Senigallia, 23 maggio 2025

OGGETTO: PIANO STRALCIO DI BACINO PER L'ASSETTO IDROGEOLOGICO DEI BACINI DI RILIEVO REGIONALE (PAI) DELLA REGIONE MARCHE - PROPOSTA DI AGGIORNAMENTO AI SENSI DELL'ART. 68, COMMA 4-BIS E 4-TER DEL DECRETO LEGISLATIVO 3 APRILE 2006, N. 152 E DEGLI ARTT.5 E 19 DELLE NTA DEL PAI- AREE A RISCHIO ESONDAZIONE DEL FIUME MISA, NEL TRATTO COMPRESO TRA IL MOLINO SERVADIO (COMUNE DI ARCEVIA) E LA FOCE, E DEL FIUME NEVOLA, NEL TRATTO COMPRESO TRA 2 KM A MONTE DELLA CONFLUENZA CON IL TORRENTE ACQUAVIVA E LA CONFLUENZA CON IL FIUME MISA, PER APPROFONDIMENTI DEL QUADRO CONOSCITIVO E REALIZZAZIONE DI INTERVENTI. COMUNI: ARCEVIA, BARBARA, CASTELLEONE DI SUASA, CORINALDO, MONTECAROTTO, OSTRA, OSTRA VETERE, SENIGALLIA, SERRA DE' CONTI, TRECALLEONE (REGIONE MARCHE).

OSSERVAZIONI SULLA CARTOGRAFIA E I RELATIVI DOCUMENTI

Figura 109. Planimetria del modello idraulico del tratto focivo del Misa (a sinistra) e rappresentazione di due sezioni trasversali del Misa nel tratto esaminato (173 e 174bis)

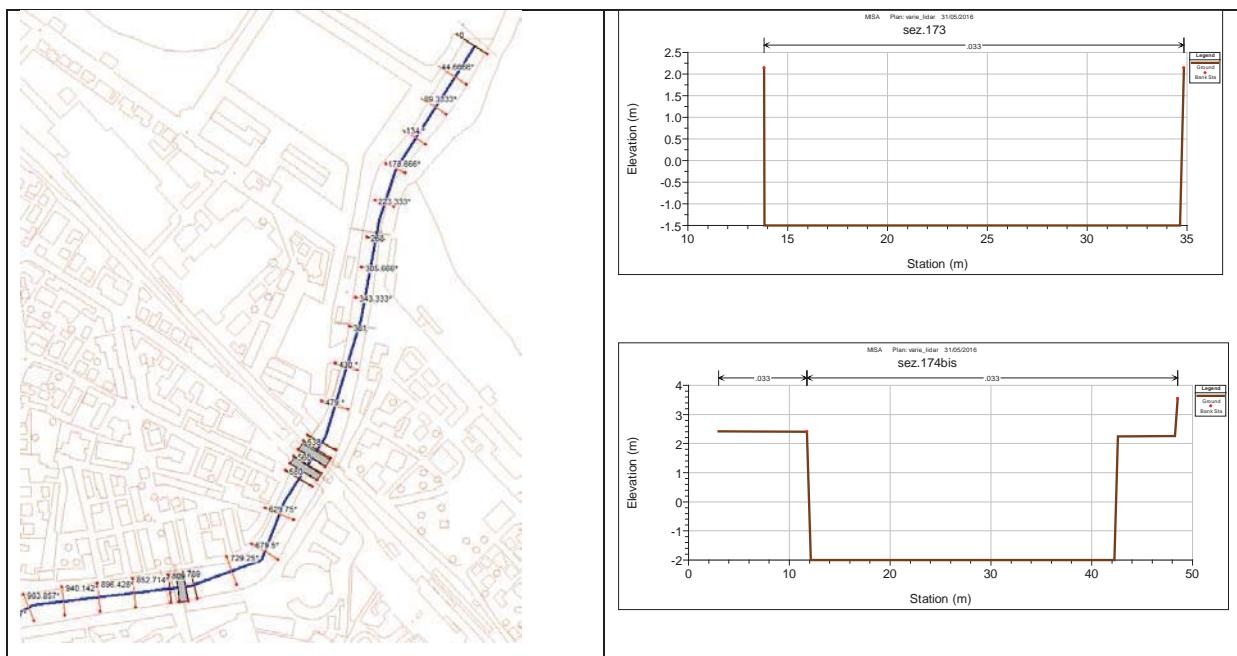
Il mancato rispetto della VIA ha praticamente quasi dimezzato la quantità di mc/s transitabili nel centro cittadino, tale situazione è stata la causa dell'alluvione del centro città avvenuto nel 2022 e per l'alluvione del 2014, essendo esondato in oltre 23 punti a monte del centro cittadino, non ha raggiunto l'intradosso dei ponti cittadini per pochi centimetri come risulta dalla perizia del CTU nominato dalla Procura per il processo (ALLEGATO 2) con una portata in transito di soli 230 mc/s.
